Radioelektronik — odtworzenie połączeń rys. 2, ±30 V

KONTROLA POŁĄCZEŃ, NIE DOKUMENTACJA WYKONAWCZA. R13 i dobór diod wymagają wyjaśnienia. Skrzyżowanie bez kropki = brak połączenia.

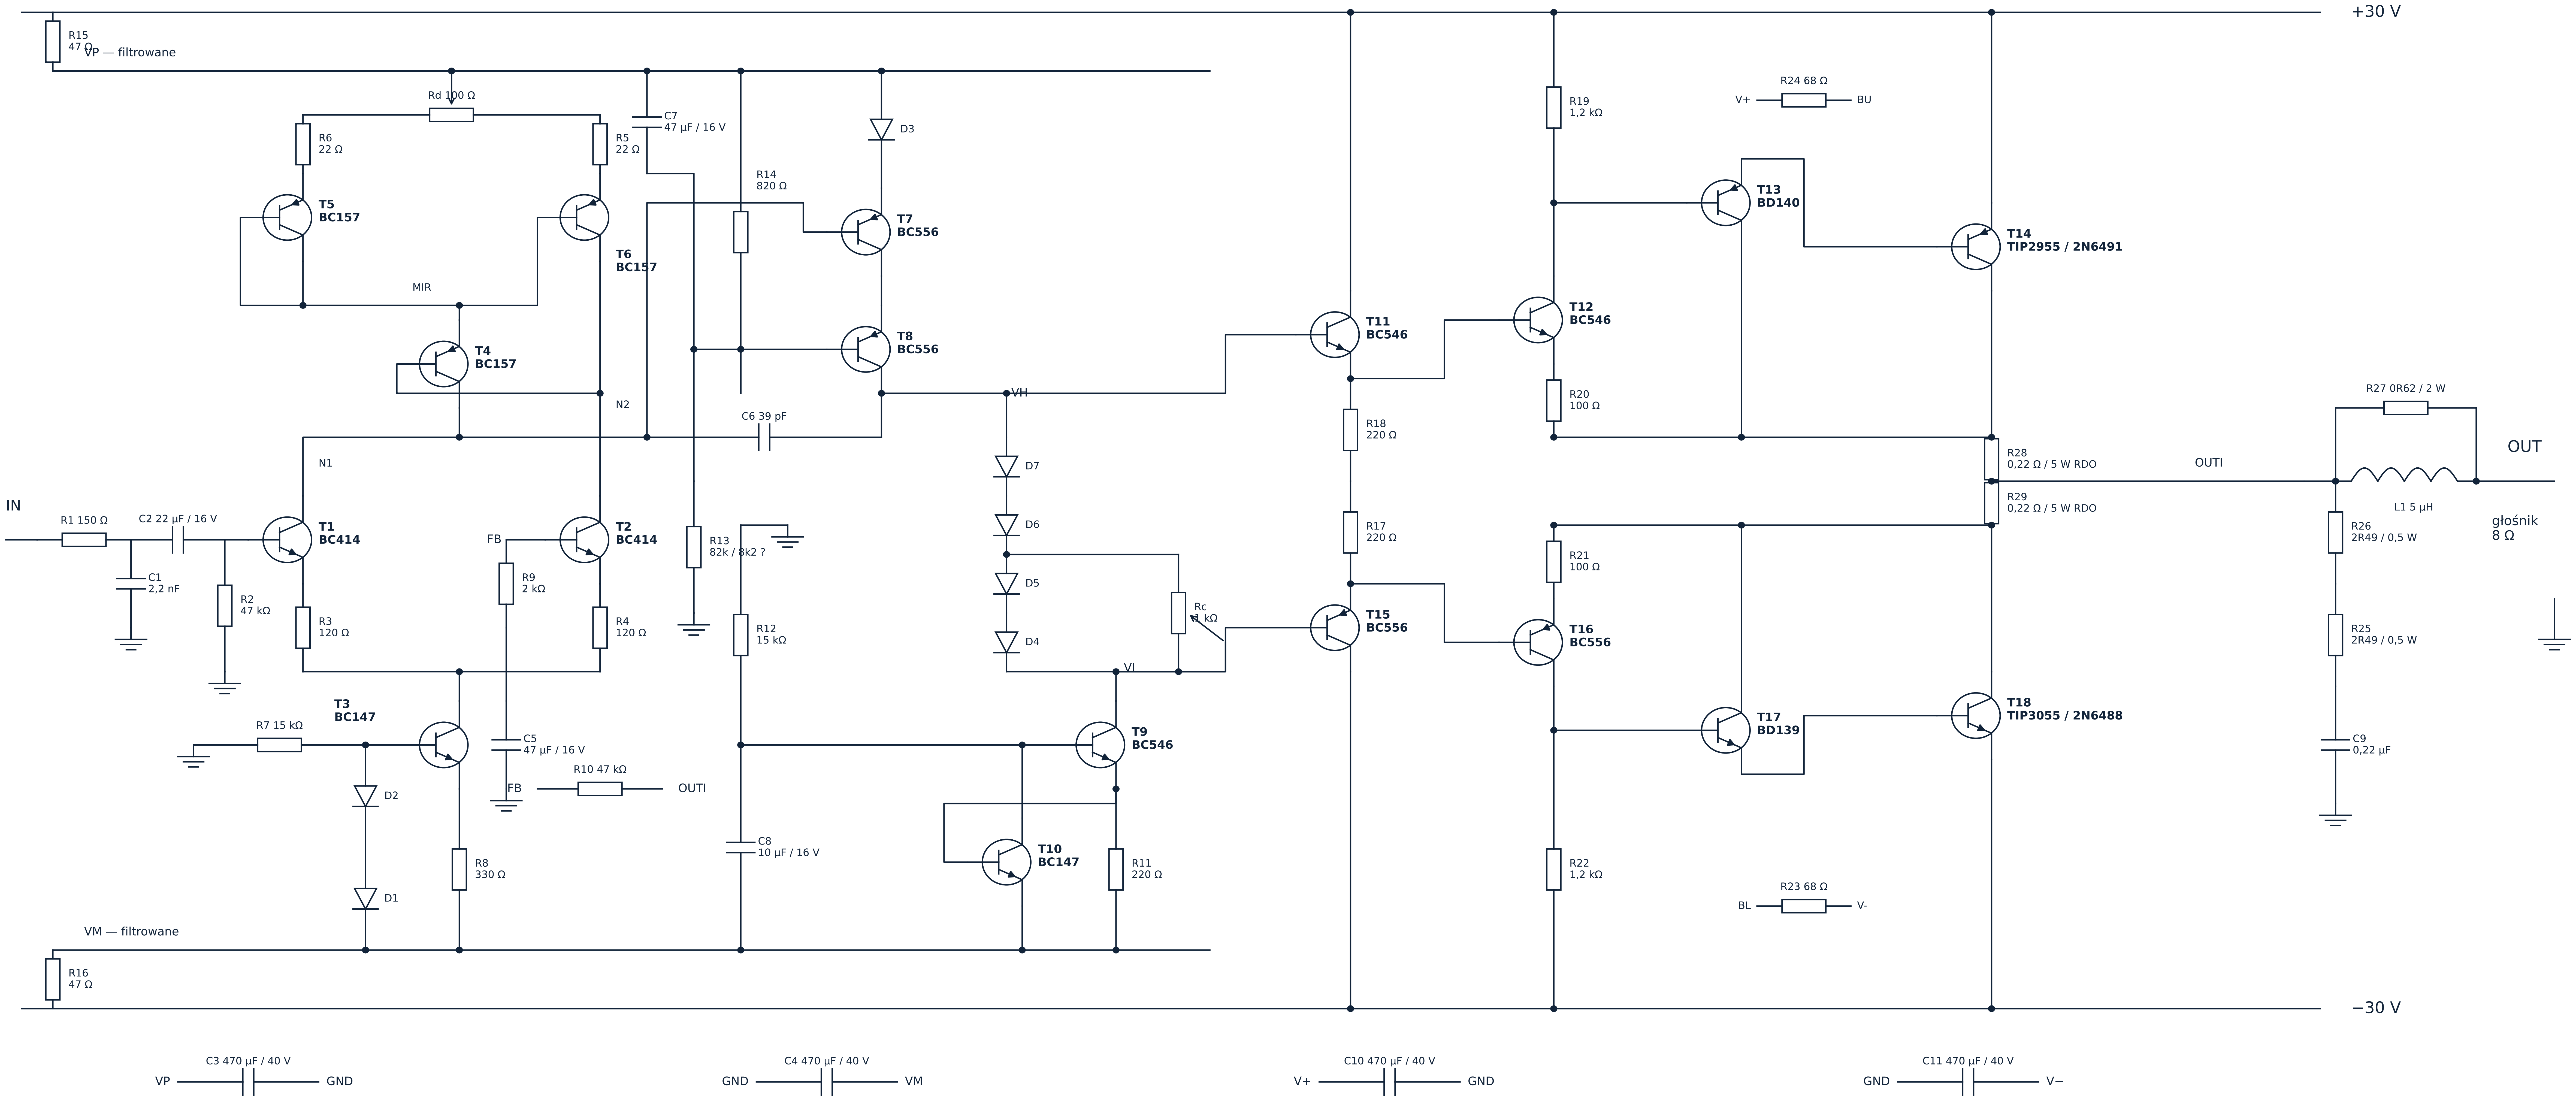
R13: skan 82k / 8k2 — wartość niezatwierdzona. D1–D3: BAYP95; D6/D7: BAP811 wg skanu; D4/D5: typ do ustalenia. Nie zastępować automatycznie przez 1N4148.
